NYE AKER

MEDVIRKNING PULJE 3.2 - MØTE 3

GRUPPE X - POLIKLINIKK OG DAGBEHANDLING

TEMA FOR MØTE 3

S17 - 04.01.174 Undersøkelse og behandling, spesialrom, lunge spirometri m belastning, bodyboks

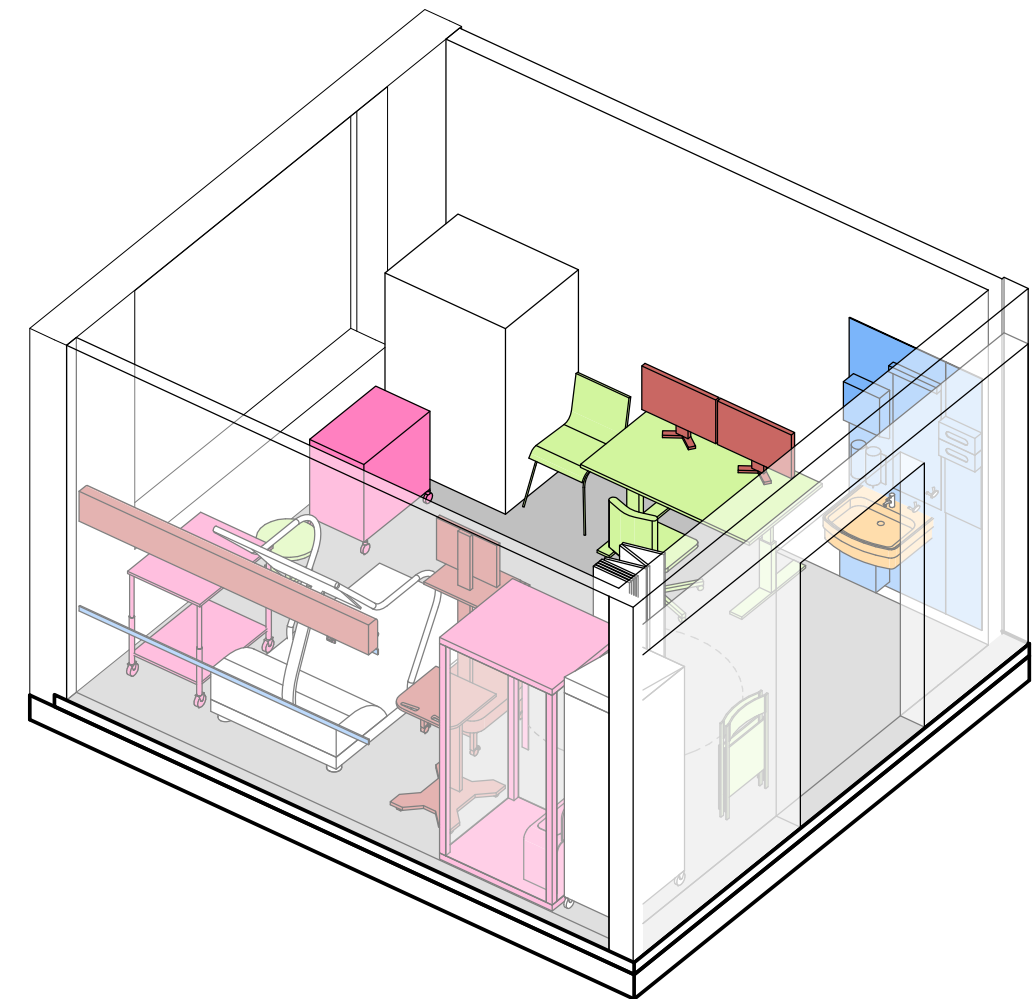
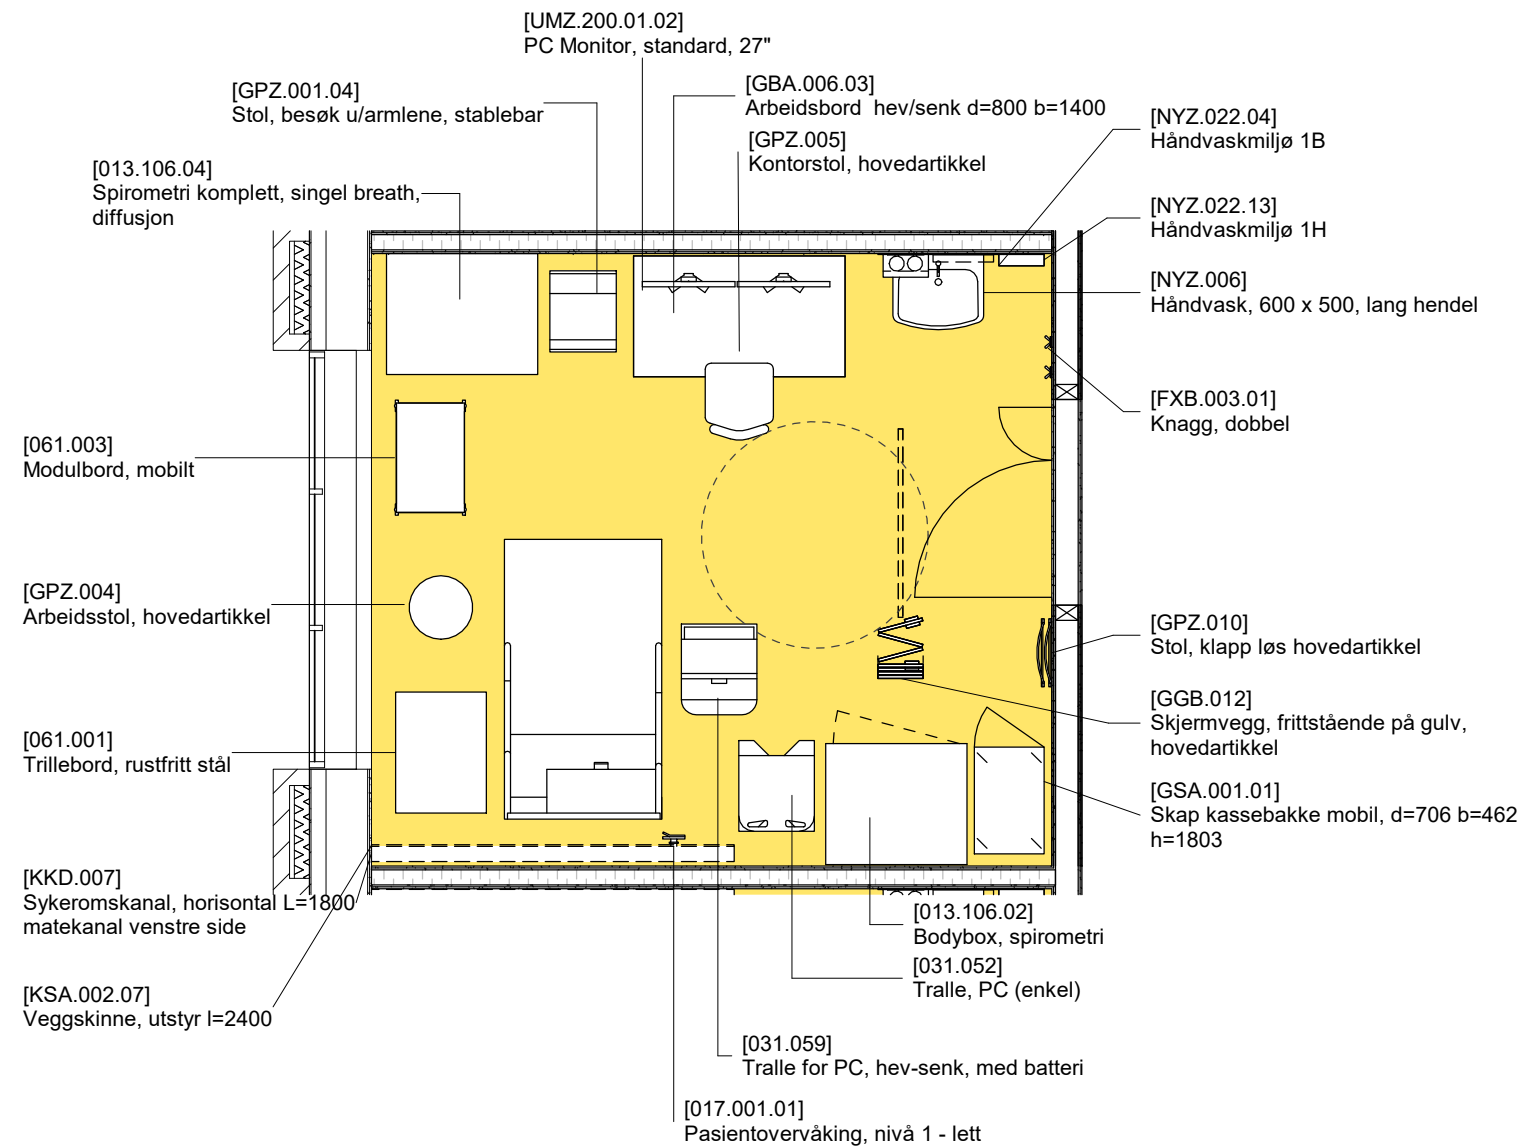
- Det er mye utstyr i dette rommet. Hva kan prioriteres bort? Kan arbeidsbord med pc og stol utgå?
 -

Planutsnitt 04.01.092 Laboratorium, mikroskopi og farging

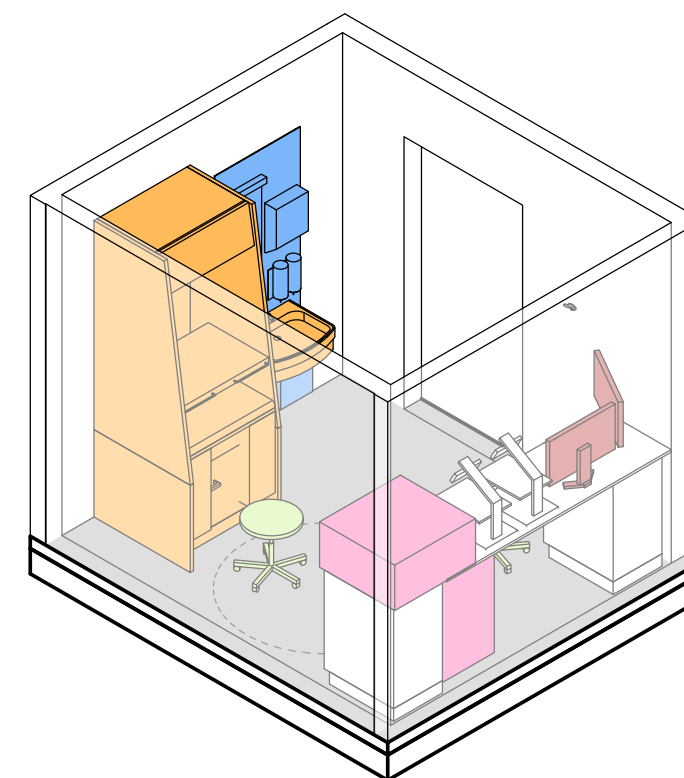
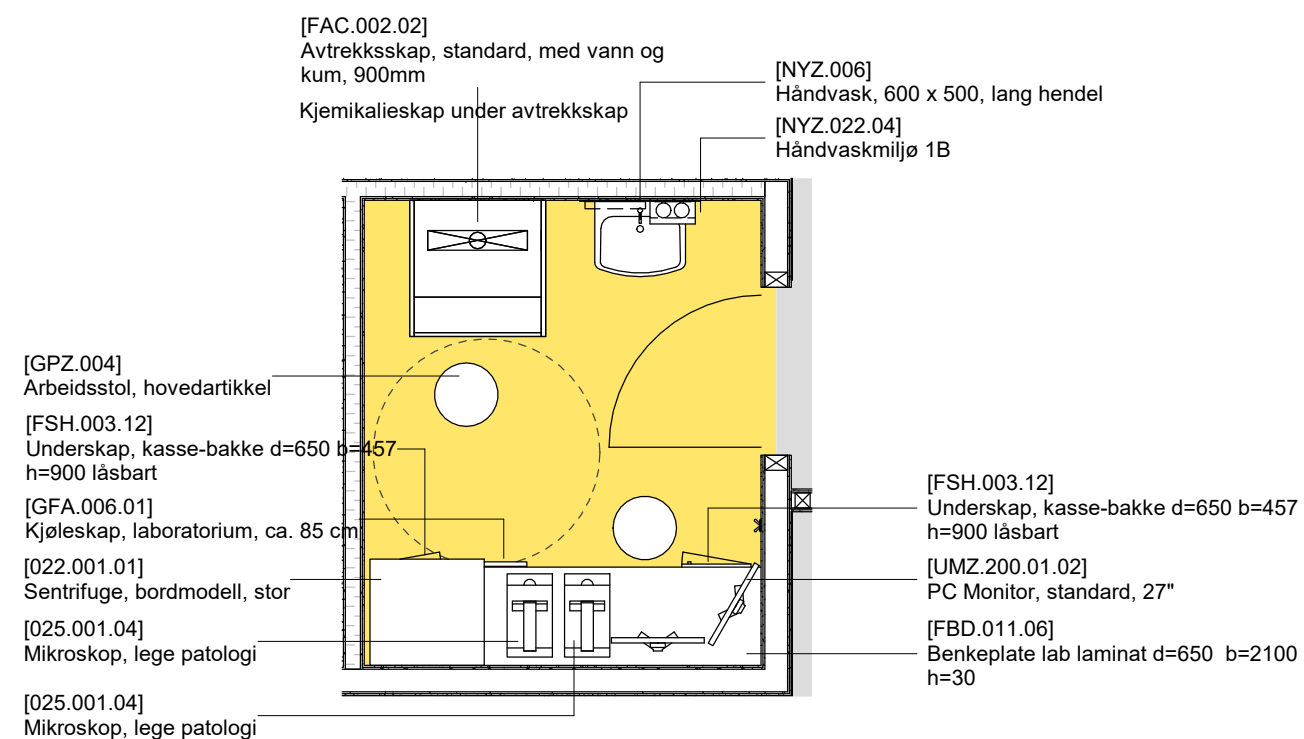
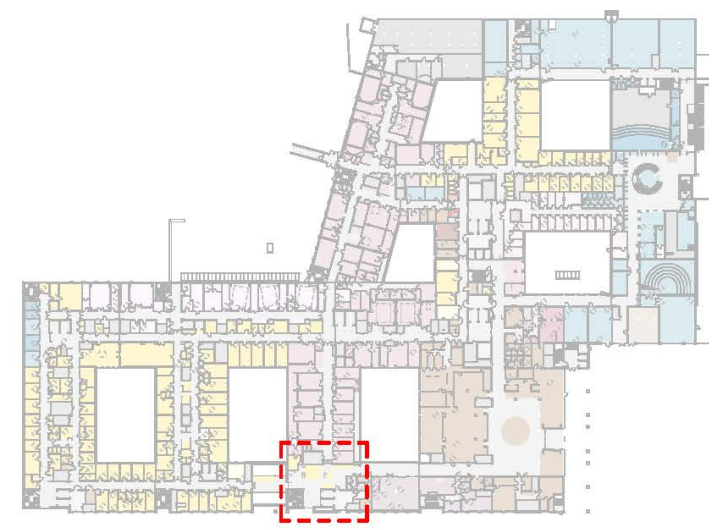
Arkitekt foreslår:
- Endre høyskap til 2 stk underskap, låsbart.
- Forleng benk, slik at det er plass til 2 stk mikroskop

S22 - 04.01.051 Undersøkelse og behandling, fot

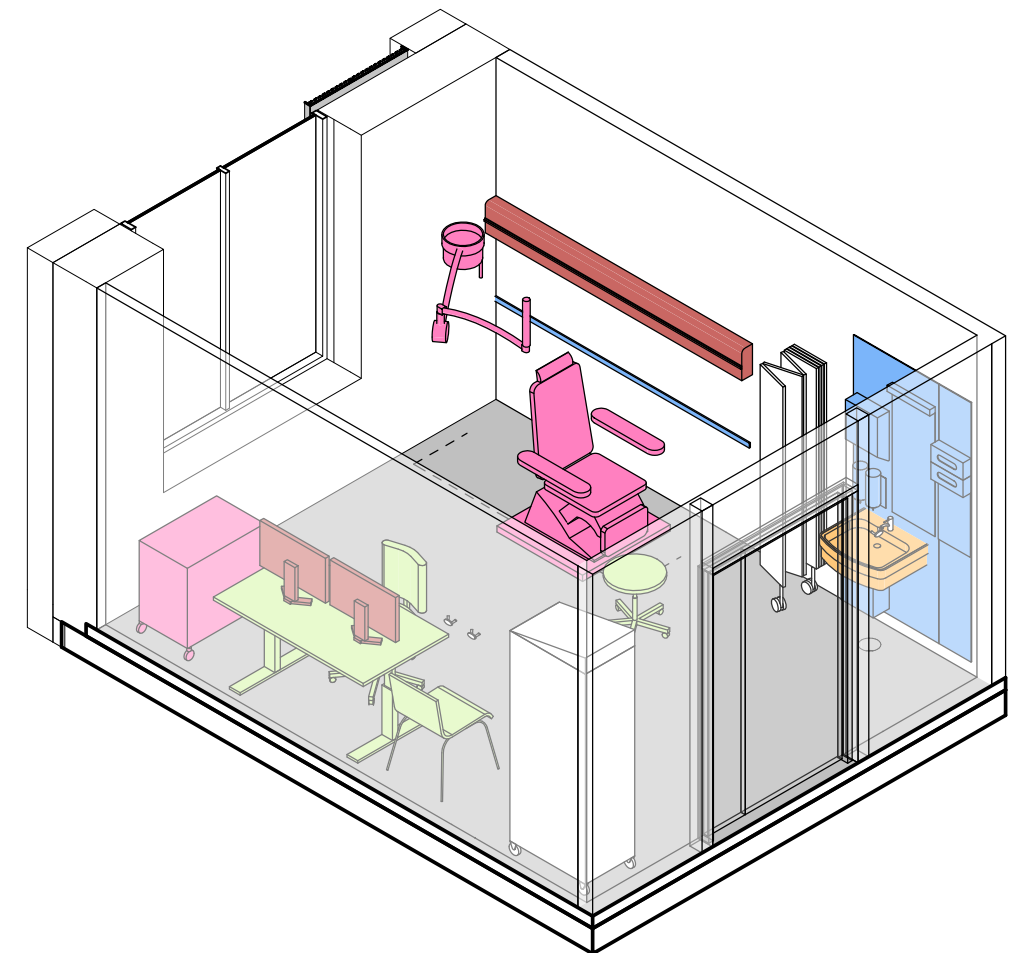
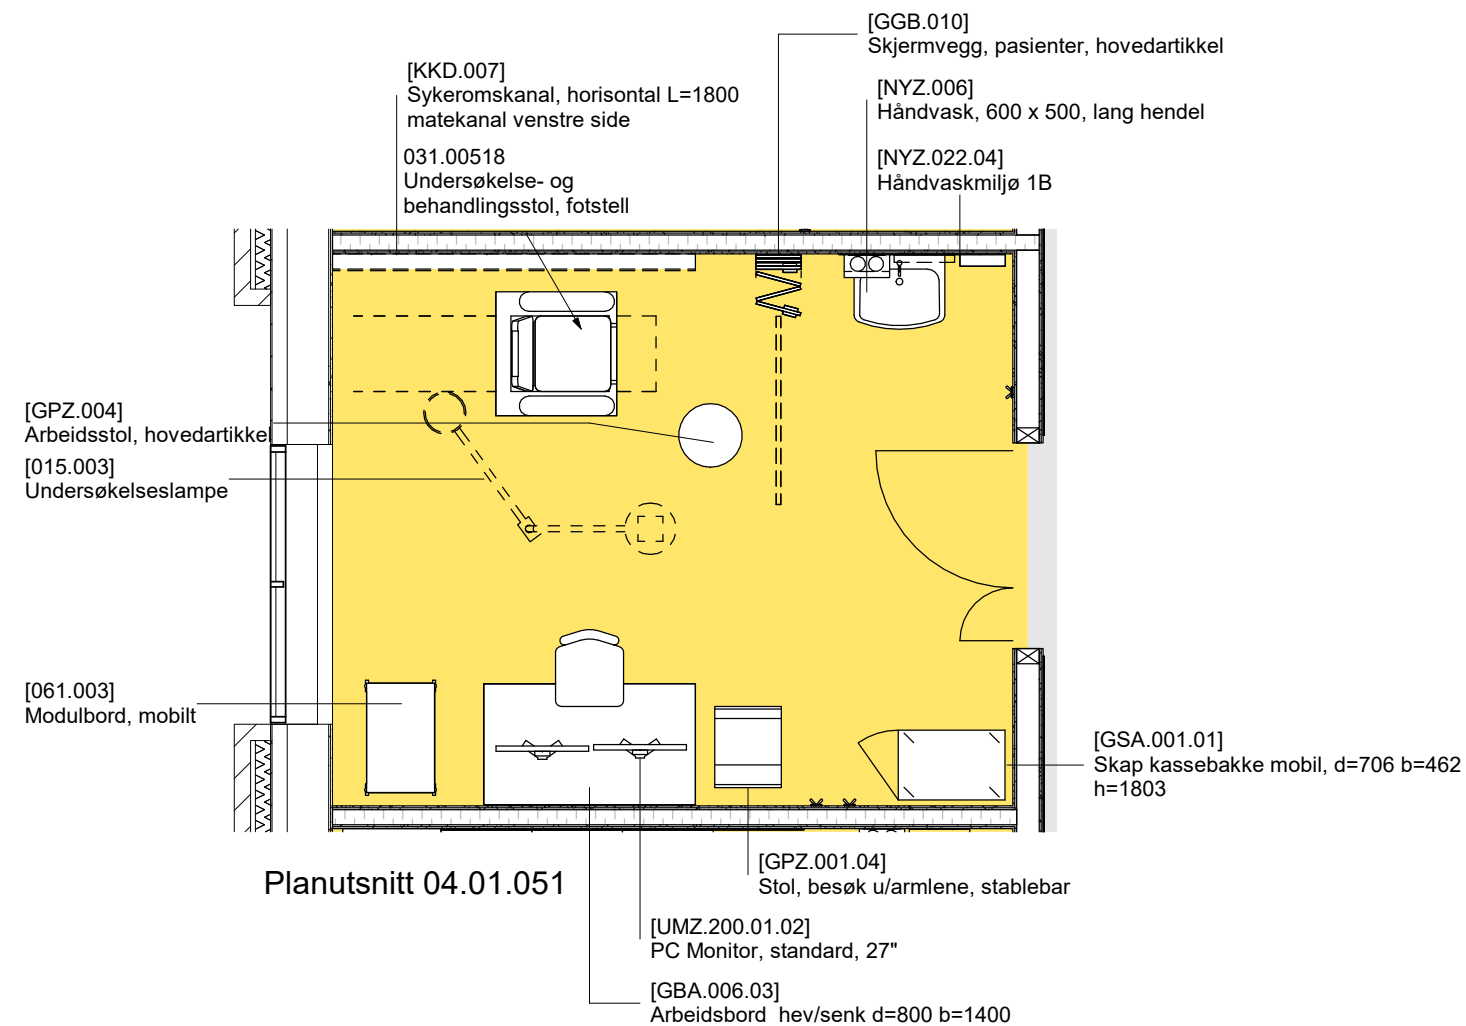
Spørsmål/avklaring:
- Undersøkelsesbenk er erstattet av undersøkelse- og behandlingsstol, fotstell.

Planutsnitt 04.01.055

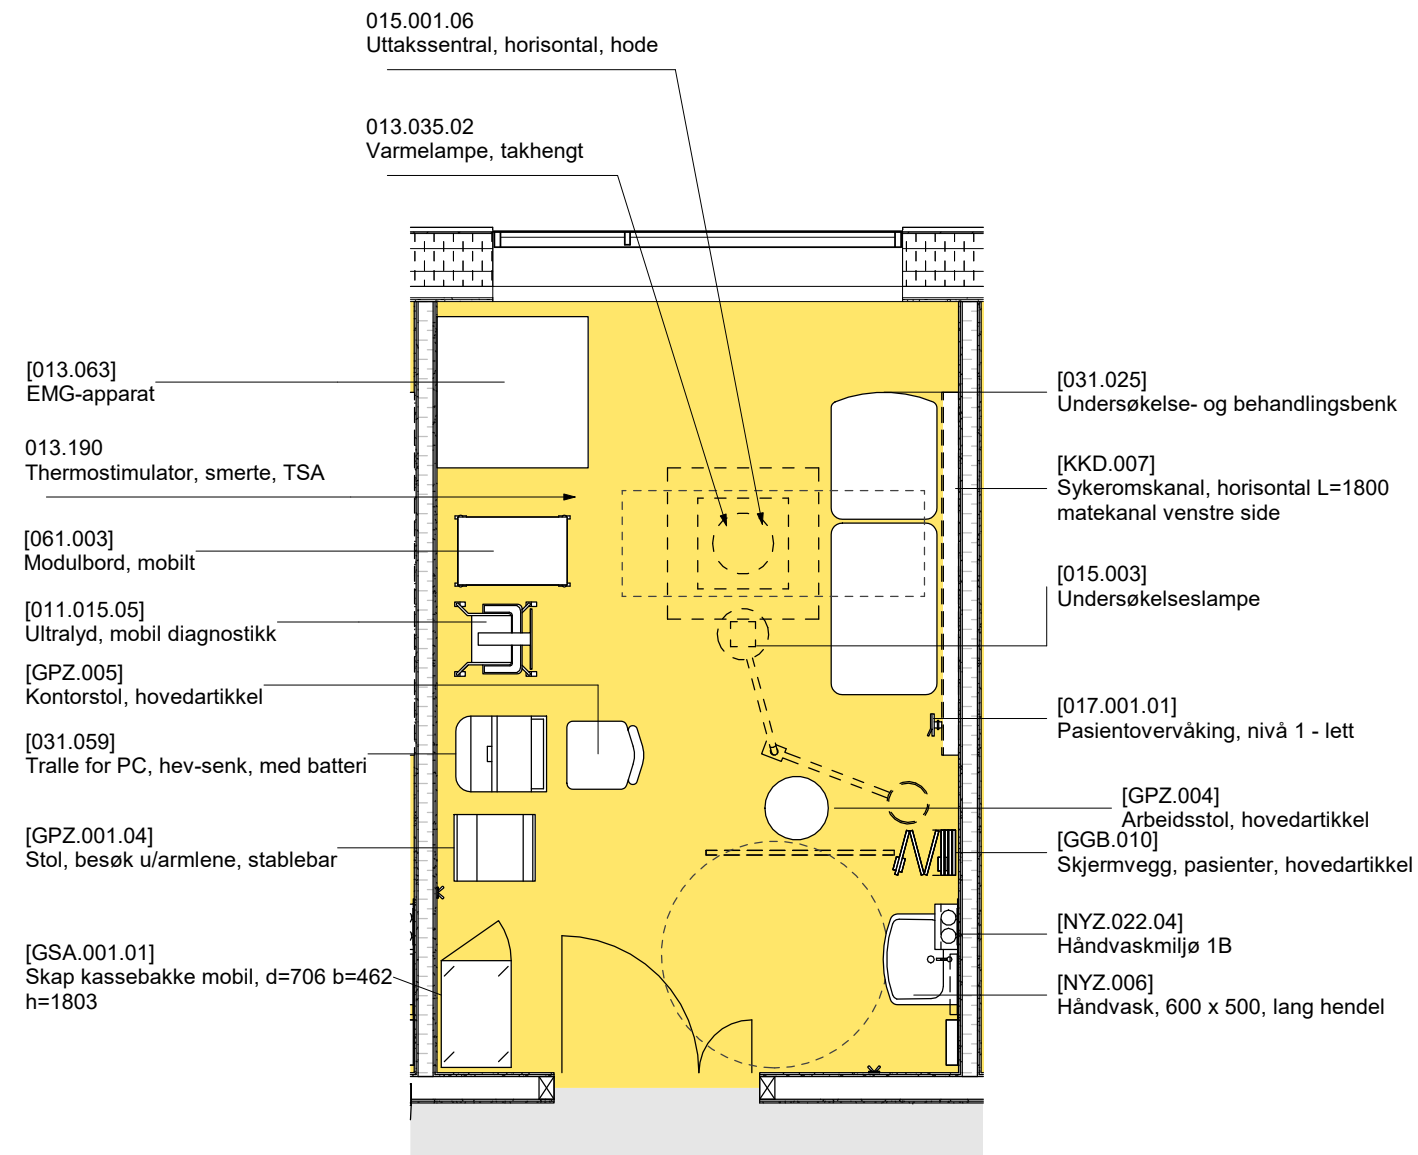
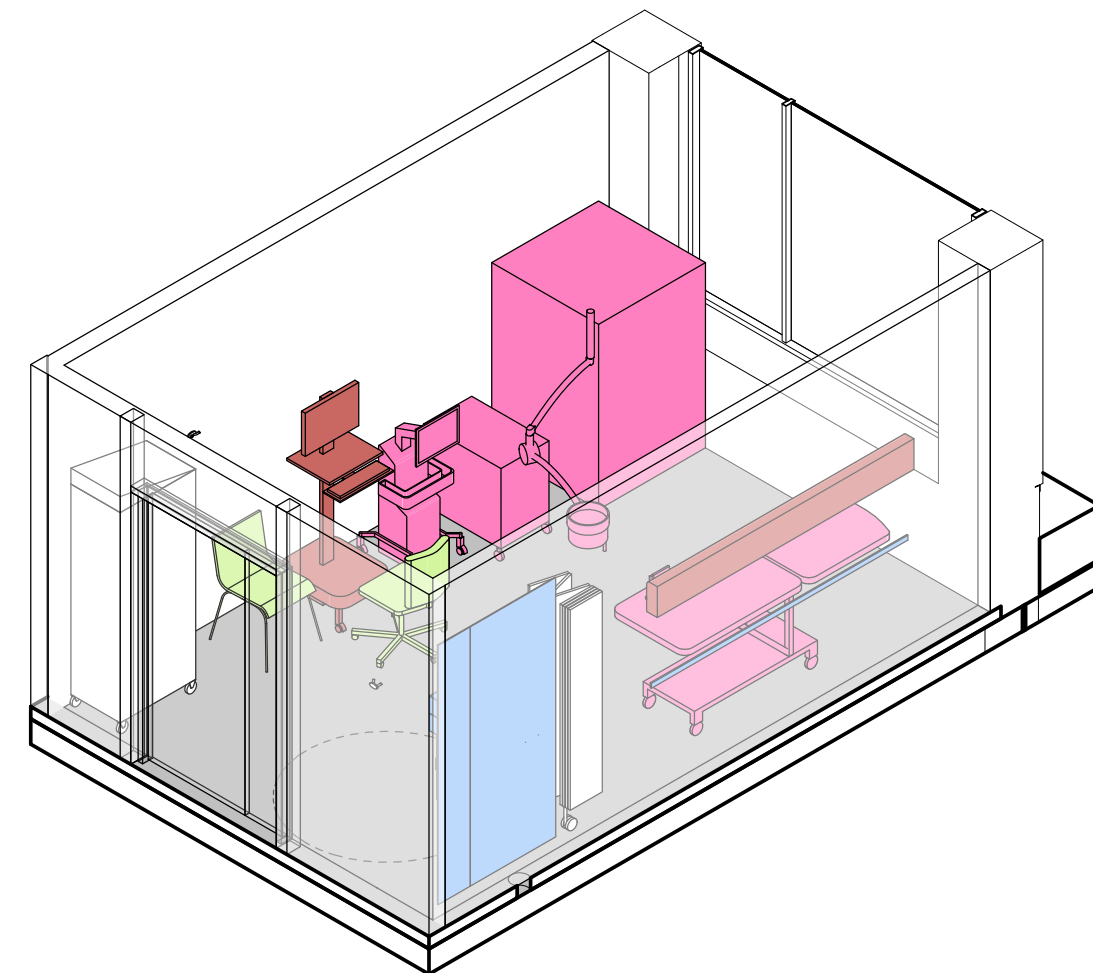
- Lagt inn pc-tralle i stedet for arbeidsbord - er det tilstrekkelig?
